## 改善箇所説明図

### 基準不適合発生箇所

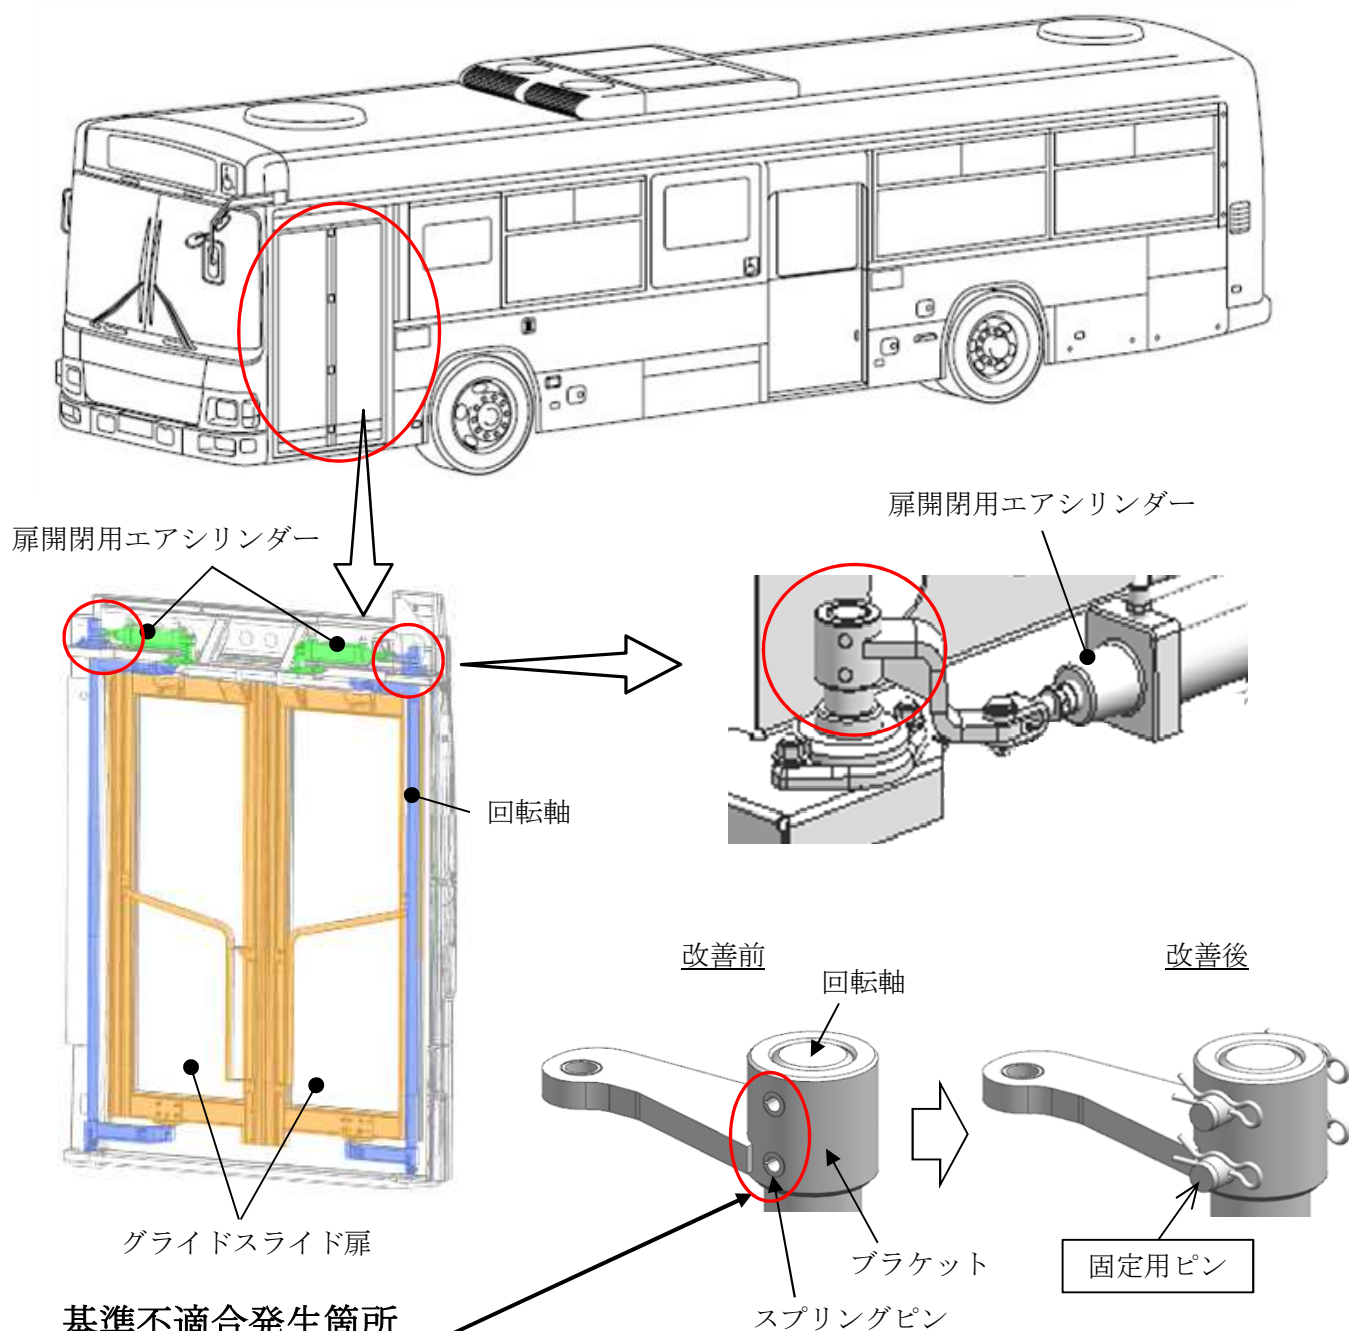
路線バスのグライドスライド扉において、扉開閉用エアシリンダーのブラケットと扉を開閉させる回転軸の固定方法が不適切なため、固定しているスプリングピンに亀裂が発生するものがある。そのため、そのままの状態で使用を続けると、スプリングピンが折損し、最悪の場合、スプリングピンが2本ともに折損することで、走行中に扉が開く、または、運転者席からの扉の開閉操作ができなくなるおそれがある。

全車両、固定用ピンを対策品に交換する。

識別：改善済車両にはシリアルナンバープレート付近に、黒色シールを貼付する。
